サービス 通信

富士重工業株式会社

NO. FAS-056

1. 標 題 補助燃料ポンプのドレイン配管取付
2. 適用機体 FA-200-180の機体全機
3. 適用度 必須事項
4. 目 的 補助燃料ポンプ低温 (-5°C以下) 使用時ドレイン出口部より燃料が洩れる場合があるので漏洩燃料を機外に排出する。
5. 指 示 補助燃料ポンプのドレイン孔に配管を取り付ける。
6. 実施時期 このサービス通信受領後ただちに実施する。
7. 承 認 航空局承認済 (NO-東-025) 46・5・19
8. 所要部品 この作業には下記の部品が必要である。

図-1 ドレン配管取付要領図

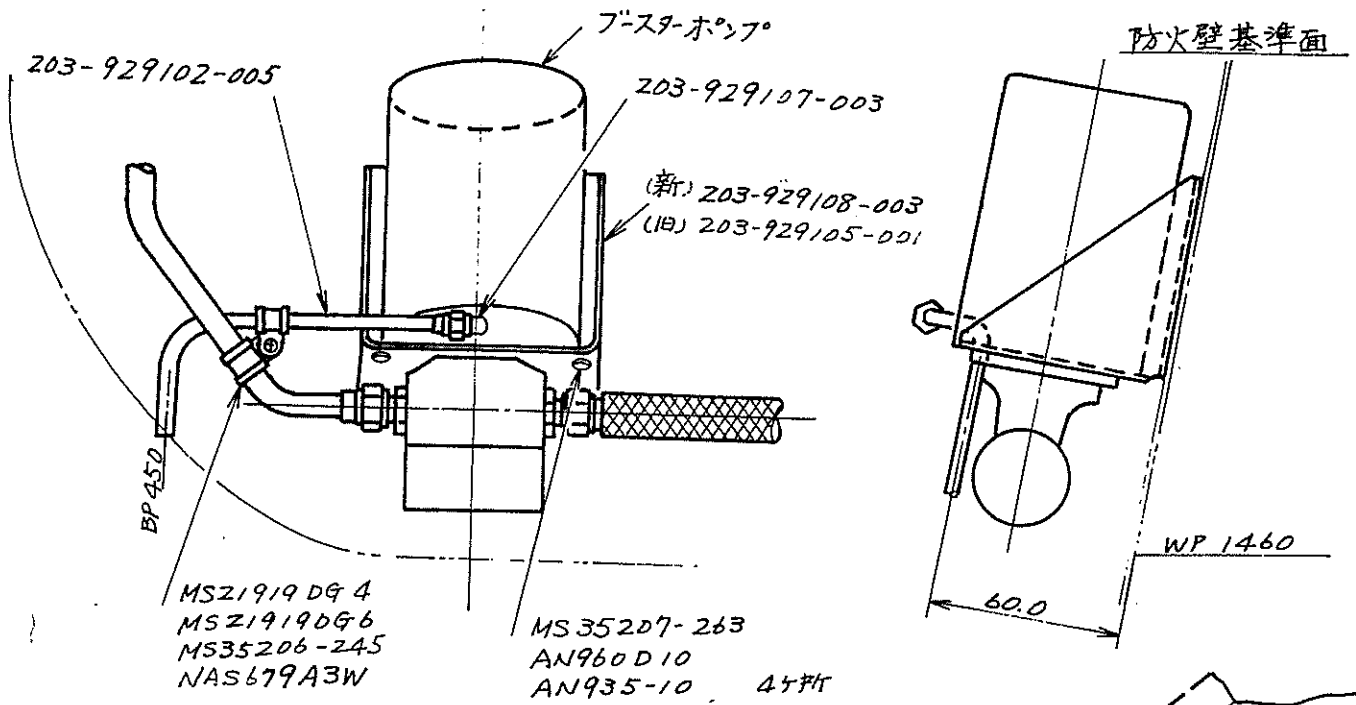
1. サービスマニュアル項目 4-3-1 に依り下部カウリングを取り外す。
2. 補助燃料ポンプカバーを取り外す。
3. 燃料開閉弁（燃料切換弁）を“OFF”にする。
4. 補助燃料ポンプからインレットチューブ、アウトレットホースをそれぞれ取り外す。
5. サービスマニュアル項目 6-10-1 を参照し補助燃料ポンプを取り外す。
6. 図-4 の 203-929103-005 カバーを除去する。
7. 図-1 の 203-929105-001 ブラケットを新らしい 203-929108-003 ブラケットを交換する。
8. 前項 7 のブラケットに補助燃料ポンプをMS35207-263 スクリュー、AN960-D10 ワッシャー、AN935-10 ワッシャー各 4 ケで取り付ける。
9. 補助燃料ポンプに前項 4 で取り外したインレットチューブ、アウトレットホースを取り付ける。
10. 補助燃料ポンプのドレイン部盲栓を取り外し、203-929107-003 エルボーを取り付け、203-929102-005 配管を図-1 の要領で取り付ける。
11. 下部カウリングを図-2 の要領で改修する。
12. 補助燃料ポンプカバーを取り付ける。
13. 系統の漏洩のないことを確認して下部カウリングを取り付ける。
